東海第二発電所  
火災による損傷防止  
(審査会合コメント回答)

平成29年8月22日  
日本原子力発電株式会社

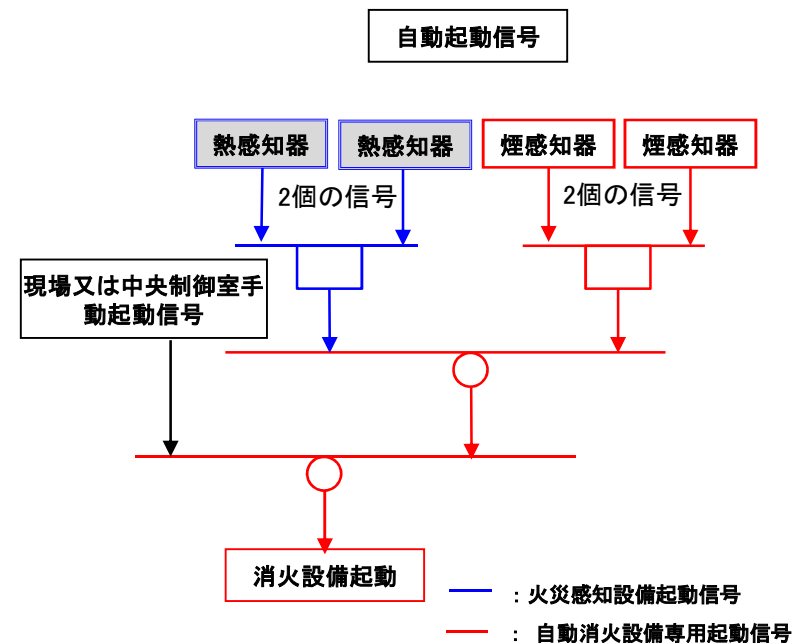
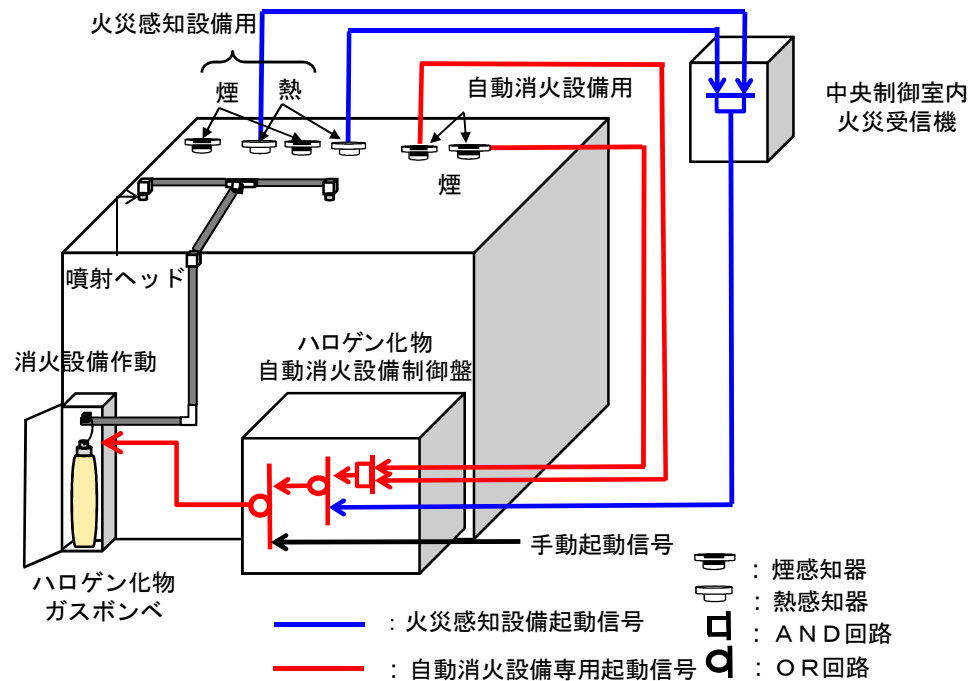
消火設備の自動起動に用いる感知設備と、火災区域(区画)としての感知設備との関係を明確にして説明すること。

- ◆自動消火装置起動用の感知器は、火災区域(区画)の感知器とは別に専用の感知器を設置
- ◆火災区域(区画)に対しては、固有の信号を発する異なる種類の感知器を組合わせて設置

二酸化炭素自動消火設備(全域)

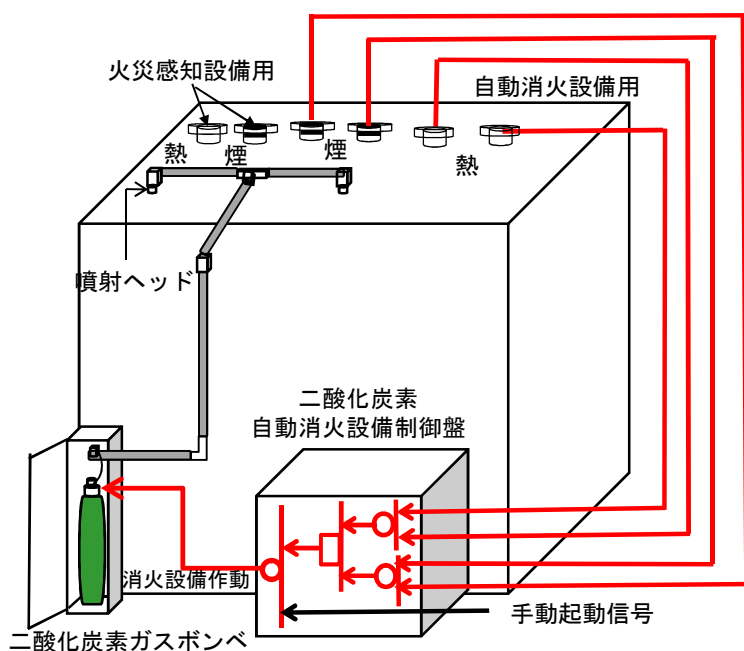
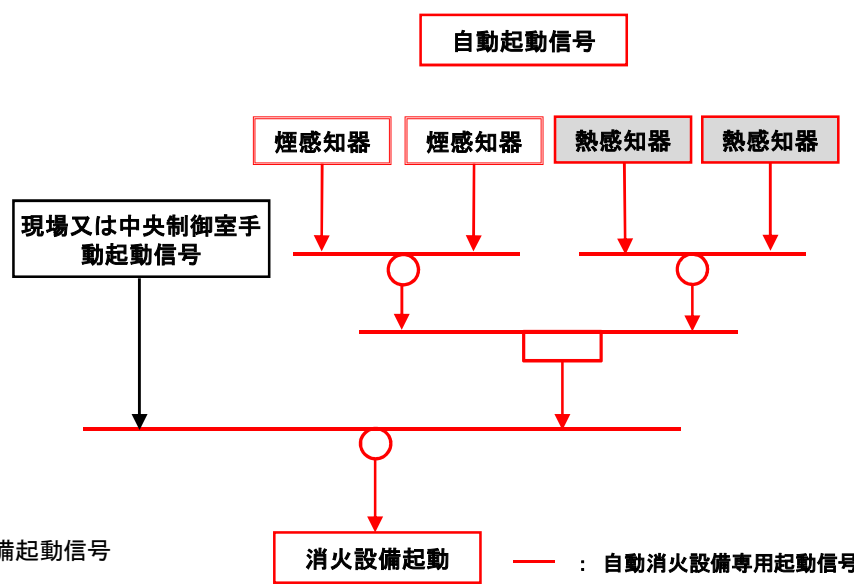
二酸化炭素自動消火設備の作動ロジックは、ハロゲン化物自動消火設備の作動ロジックとは異なっている。その妥当性について、誤作動防止の観点も含めて説明すること。

- ◆ 非常用ディーゼル発電機室(以下「D/G室」という。)は部屋の環境を考慮して、熱感知器2つのうち1つと煙感知器2つのうち1つが火災を検知した場合に自動消火設備を作動させる
  - D/G室は機関待機中においても、温水循環ポンプ、潤滑油ポンプ等が運転され、起動用空気圧縮機が不定期に起動停止を繰り返している。このため、煙感知器単体の場合、埃や蒸気等による誤作動が懸念されることから煙感知器と熱感知器と組合せた自動起動回路により自動消火設備の誤作動を防止

- ◆ 二酸化炭素自動消火設備とハロゲン化物自動消火設備の自動起動信号に関する考え方を、信頼性と誤作動防止の観点から以下に整理
- ◆ ディーゼル発電機室は煙感知器だけの自動起動では誤動作の可能性があるため、熱感知器と組み合わせることで誤作動を防止。ケーブル処理室等は煙感知器のみでも誤作動の可能性は高くないため、1種類の感知器の信号(感知器は2つ)のみで自動起動するよう設計

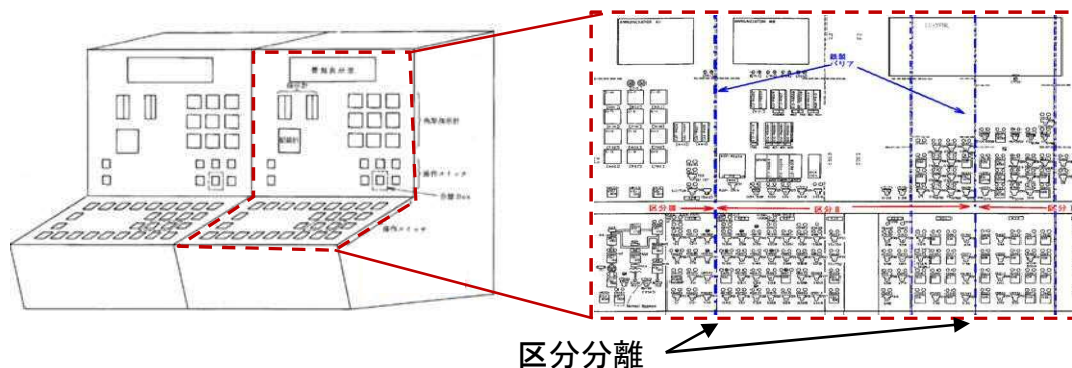
原子炉建屋通路部は、火災の発生の可能性のある油内包設備等については、個別に局所消火設備を設置し、その他の火災に対しては消火器による対応との説明であったが、設備の増加や配置変更があった場合の対応、通路部に物品(可燃物含む)を仮置きする場合の管理方法について説明すること。

- ◆ 火災防護計画に以下の内容について規定し、原子炉建屋通路部での火災防護を確実に実施する
  - 個別の機器の配置変更や増設がある場合には、これを反映し、局所自動消火設備を適切に変更すること。
  - 持ち込み可燃物の管理として、通路部への可燃物の仮置きは、原則、禁止とし、止むを得ず、仮置きを実施する場合には、不燃材料である金属容器等の中に保管するとともに、金属容器等の横には消火器を配備すること。

【中央制御室ベンチ盤】

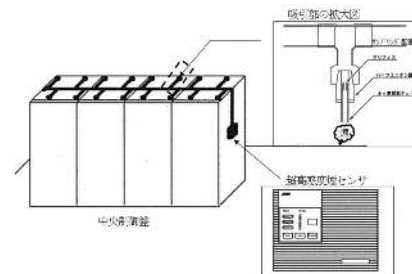
中央制御室の制御盤のうち、ベンチ盤(運転員常駐正面制御盤)については、高感度煙感知器を設置しない方針について、早期感知の観点から、中央制御室の天井に設置される感知器で早期に感知できることの妥当性について説明すること。併せて、ベンチ盤についても高感度煙感知器を設置することの是非についても説明すること。

- ◆ 中央制御室のベンチ盤についても、火災に至る発煙の段階から兆候を検知し、早期に対応するため、高感度煙感知器を設置するとともに、感知場所が特定できるように設計する。
  - 中央制御室のベンチ盤は、安全区分ごと、機能ごとに分離されているため、それぞれに高感度煙感知器を設置
  - なお、中央制御室には制御盤内の過熱部位が特定できるようにサーモカメラを配備し、早期、かつ、確実に運転員による初期消火等が可能な運用とする。

1時間耐火ラッピング施工イメージ

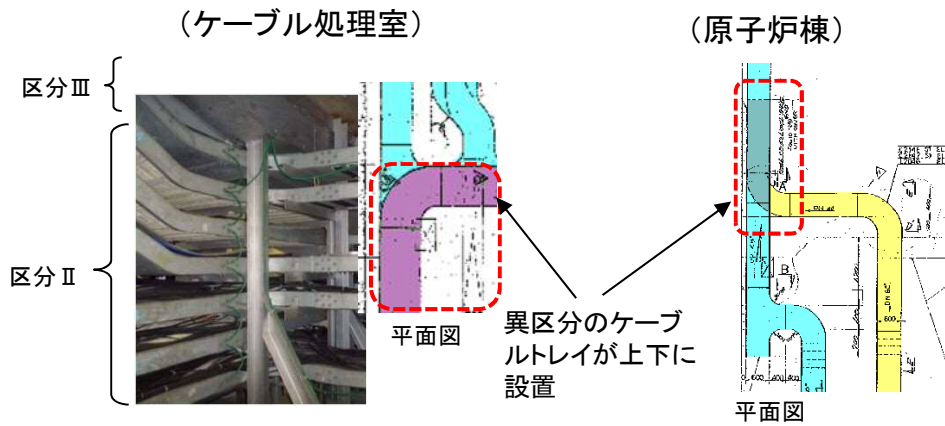
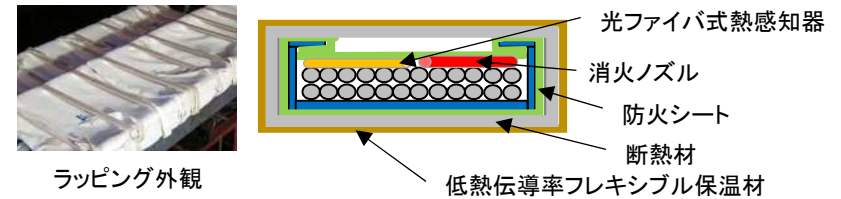
現場の状況を踏まえて、系統分離のためのケーブルトレイの耐火ラッピングについて実現可能性を示すこと。

- ◆ 異区分のケーブルトレイの分離に使用する1時間耐火ラップは、厚さが約20mmと薄く柔軟であり、非難燃ケーブルへの対応として施工する防火シートと同等の施工性を確認

中央制御室の制御盤配置

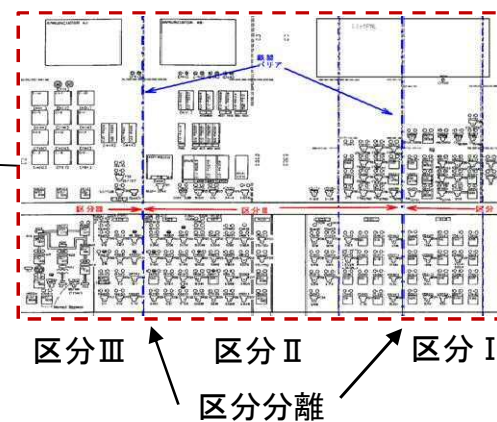
中央制御盤の1つの制御盤の機能が喪失しても、他の制御盤での運転操作や現場での操作により、原子炉の高温停止及び低温停止の達成・維持が可能であることについて具体的な説明を行うこと。

- ◆ 中央制御室の1つの制御盤が火災により機能喪失しても、安全停止が可能なことを以下の観点で説明
  - 中央制御室の制御盤は安全区分ごとに分離する設計となっており、火災により1つの制御盤の機能が喪失しても、同じ機能を持つ別区分の盤から安全停止が可能
  - 万が一、中央制御室の制御盤から安全停止できない場合を仮定しても、中央制御室外制御盤から安全停止が可能

ケーブル処理室の火災防護対応イメージ

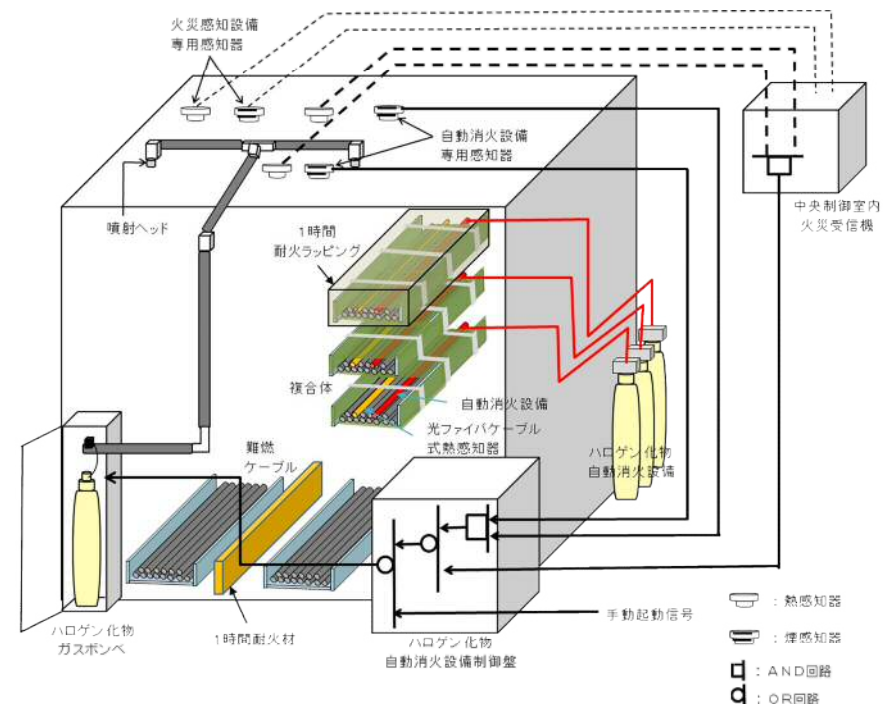
ケーブル処理室の床面に新たに設置するケーブルトレイに対する感知・消火については、ケーブル処理室としての感知・消火設備の観点、ケーブルトレイの系統分離としての感知・消火設備の2つの観点から整理して説明すること。

ケーブル処理室の火災感知・消火と系統分離のための感知・消火は以下のとおり

- 検出原理の異なる2種類の感知器設置(煙・熱)
- ハロゲン化物自動消火設備(全域)設置

- ◆ 1時間以上の耐火能力を有する耐火材による分離＋火災感知器＋自動消火設備による対策
  - 異区分間のトレイ間に1時間の耐火材設置
  - 系統分離で使用する感知・消火は、両区分の感知、消火を必要としているため、火災区域感知・消火設備で両方の要求を満たすことができる、①の感知・消火を系統分離用として共用使用

## 格納容器内の系統分離対策

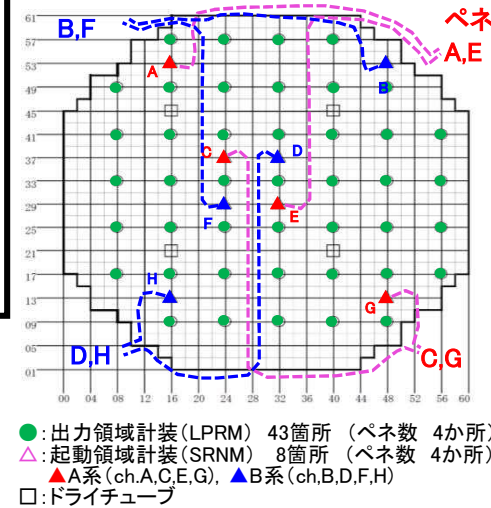
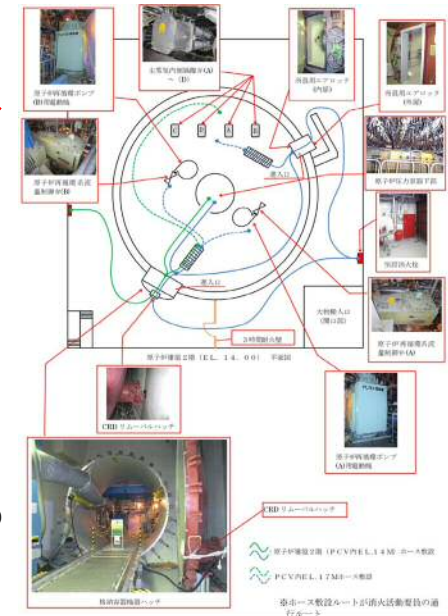
格納容器内の系統分離が、基準要求を満足しないことについて、分離性能が同等と判断できるとする根拠について説明すること。

◆ 格納容器内は6m以上の隔離距離や隔壁等による分離が困難であり、基準要求は満足できないものの、以下に示す可能な限りの対応を図ることで、火災による影響を軽減

- 油内包機器のうち、再循環ポンプ及び流量調整弁は、それぞれ6m以上の隔離距離を確保。一方、主蒸気内側隔離弁同士は、内包される制御油は、弁アクチュエータの金属容器内にあり、火災発生の可能性は十分に抑制されている。
- ケーブルについては、先行PWRではケーブルトレイに金属製の蓋を設置し系統分離を強化しているが、東海第二の格納容器内ケーブルは安全区分ごとに電線管に敷設されており、万一、ケーブルが発火しても、電線管内にとどまり、異区分のケーブルへの影響はない。
- なお、原子炉圧力容器下部(ペDESTAL部)の核計装ケーブルは、電線管には収納されていないが、先行PWRと異なり難燃ケーブルを使用し、チャンネルに応じた位置的分離を実施

- 消火器及び消火栓を用いた消火要員による消火活動により早期に消火
- 可燃物は原則として持ち込まない運用とし、火気使用作業時は、作業毎に消火器及び監視人の配備により早期消火を実現
- 定期検査中に使用しない設備(例:再循環ポンプ)は、電源を切る運用により、火災発生を防止
- 格納容器閉鎖から窒素置換完了まで期間についても、感知設備は設置されており、万一、火災が発生した場合に備え、消火戦略(例:窒素置換作業中の火災を仮定した場合、窒素置換の継続が消火に有利な場合には、窒素置換を継続)を立案するとともに、運転員、自衛消防隊の訓練を通じて消火能力を維持向上(火災防護計画へ反映)

「2.3 火災の影響軽減」のうち、「1時間耐火能力を有する隔壁等(6m以上の離隔距離確保)」と「自動消火設備」の要求そのものには適合しているとは言えないが、格納容器内は、油内包機器も少なく、ケーブルは全て電線管で敷設されていることから、万一、火災が発生しても格納容器全域に影響することは抑制でき、2つの異なる系列の機器は、火災により同時に損傷することはないため、影響軽減対策の効果は十分と考える。
